Vegna: Máls nr. 0657/2024, Elliðaárdalur - Árbæjarlón, Árbæjarstífla og Rafstöðvarvegur - USK25110138
(Auglýsing tillögu)

Stangaveiðfélag Reykjavíkur, SVFR, þakkar fyrir tækifæri til að veita umsögn um fyrirhugaða breytingu á deiliskipulagi Elliðaárdals vegna Árbæjarstíflu, Rafstöðvarvegar og fyrirhugaðrar upplifunarbrúar yfir Elliðaánnar.

Umsögn um:

Ellidaárdalur - Árbæjarlón, Árbæjarstífla og Rafstöðvarvegur

Gildandi deiliskipulag

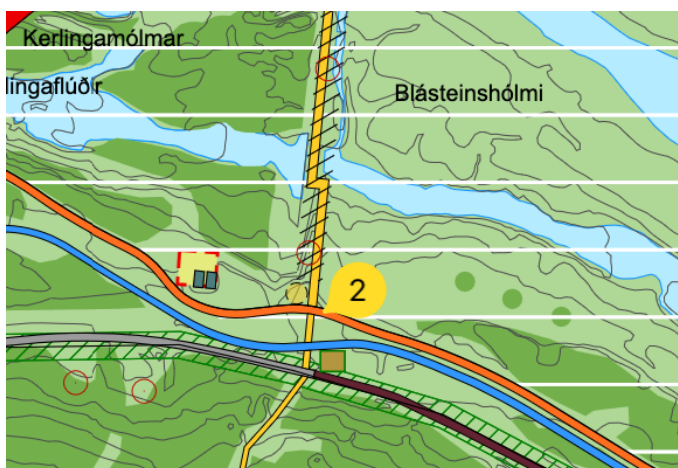
Sérstaklega verður að benda á að brúin, sem er merkt með (1) hér að ofan á gildandi deiliskipulagi og breyttu deiliskipulagi, er alls ekki til.

Árbæjarstífla er því núverandi norður/suður leið á þessu svæði fyrir samgönguhjólreiðafólk sem þarf að komast á milli Breiðholts og Árbæjar (og jafnvel miklu lengra, milli Hfj./Gbr./Kóp. annars vegar og Hálsa hins vegar). Þessa brú (1) þarf því að byggja áður en hægt er að ráðast í þær framkvæmdir sem hér eru lagðar til og LHM leggur til að kvaðir verði settar í þetta deiliskipulag um skynsama röð framkvæmda.

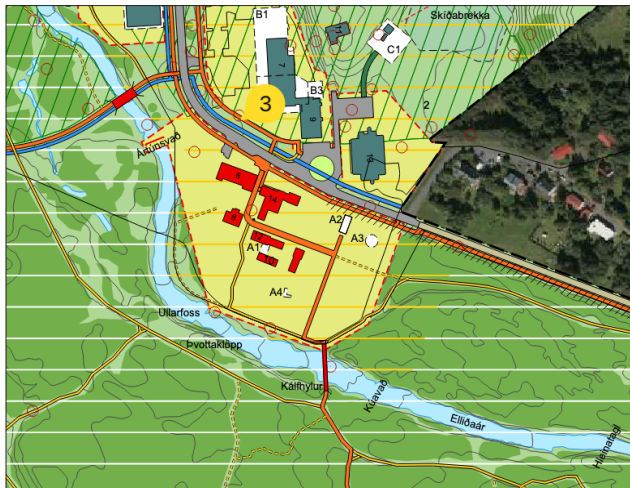
§ Undirritaður mætti á fund „Endurheimt náttúrugæða í Elliðaárdal“ hinn 29. apríl sl. Eitt af því sem ekki kemur fram á þessu deiliskipulagi og var erfitt að fá úr skorið á þeim fundi, var hvaða hæðarplan mismunandi hlutar endanlegrar leiðar yrðu í. Þó virtist vera að gert væri ráð fyrir tröppum sunnan megin (2).

LHM vill benda á að þetta gengur gegn algildri hönnun með aðgengi fyrir alla og leggst gegn því að tröppur verði notaðar í endanlegri lausn. Einkum og sér í lagi ef brú (1) verður ekki byggð áður en þessar breytingar verða gerðar að þá mun þessi leið yfir stífluna halda áfram að vera samgönguhjólreiðaleið hvort sem mönnum líkar það betur eða verr. En jafnvel seinna þegar báðum framkvæmdum er lokið þarf að huga að eldra fólki og fötlúðum á

ýmsum tegundum rafskutlna á fjórum hjólum. LHM leggur til að hugað verði að aðgengi í deiliskipulaginu.

Gildandi deiliskipulag

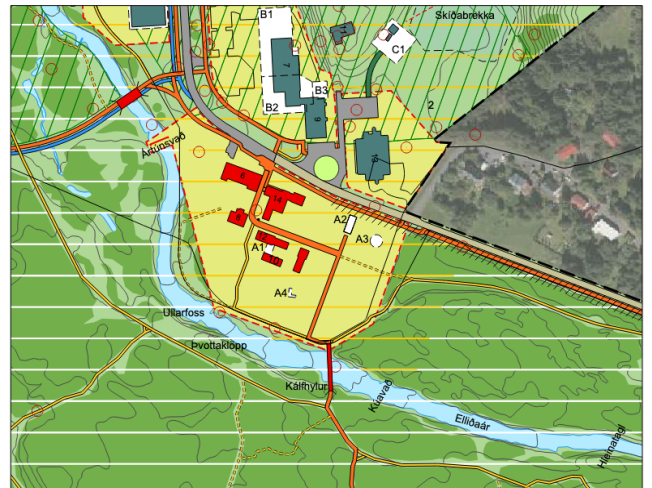
§ LHM fagnar því mjög að hjólastígur norðan Rafstöðvarvegs (3) er felldur burt í þessari deiliskipulagstillögu, enda engin þörf á sérstökum hjólastíg á milli Rafstöðvarvegs 4 og Höfðabakka; þar er mjög lítil umferð bíla og hjólandi geta auðveldlega hjólað á götunni.

Huga þarf að því hvernig má hægja á hjólréiðafólki sem kemur niður Rafstöðvarveginn og inn á svæðið við Elliðaárstöð en undirritaður prófaði hvað gerist ef reiðhjól er bara látið renna (sem maður gerir þó almennt ekki) og það er auðvelt að vera á um 40-50 km/klst. hraða neðst í brekkunni, en slíkt væri tæplega skynsamlegur hraði í gegnum svæðið. Í þessu samhengi vill undirritaður aftur nefna fund um „Endurheimt náttúrugæða í Elliðaárdal“ en ekki reyndist unnt að fá frekari upplýsingar um þennan hluta á þeim fundi.

LHM vill leggja mjög mikla áherslu á að ekki megi þó skapa meiri hættu með illa ígrunduðum aðgerðum en hjólaleiðir eiga að vera sléttar, beinar, greiðar og án hindrana. Ekki er ráðlagt að gera yfirborð ójafnt en það getur skapað fallhættu sér í lagi fyrir þau sem ferðast á rafhlaupahjólum og það getur verið varhugavert fyrir gangandi og fatlaða einstaklinga að ganga og ferðast um á ójöfnu yfirborði – í hönnunarleiðbeiningum er sérstaklega tiltekið að „yfirborð hjólaleiða á að vera slétt, a.m.k. jafngott og yfirborð næstu götu“. Ýmsar hugmyndir um að hindra för hjólandi með ýmskonar tálmunum, sem draga úr öryggi hjólandi, koma ekki til greina; engar slíkar lausnir mega vera á kostnað öryggis hjólandi. LHM geldur miklum varhug við því að nota slár þvert yfir veginn eða að nota (hvassar) hraðahindranir þar sem slíkt getur valdið fleiri og alvarlegri slysum en þeim er ætlað að varna, sem mörg dæmi sanna því miður.
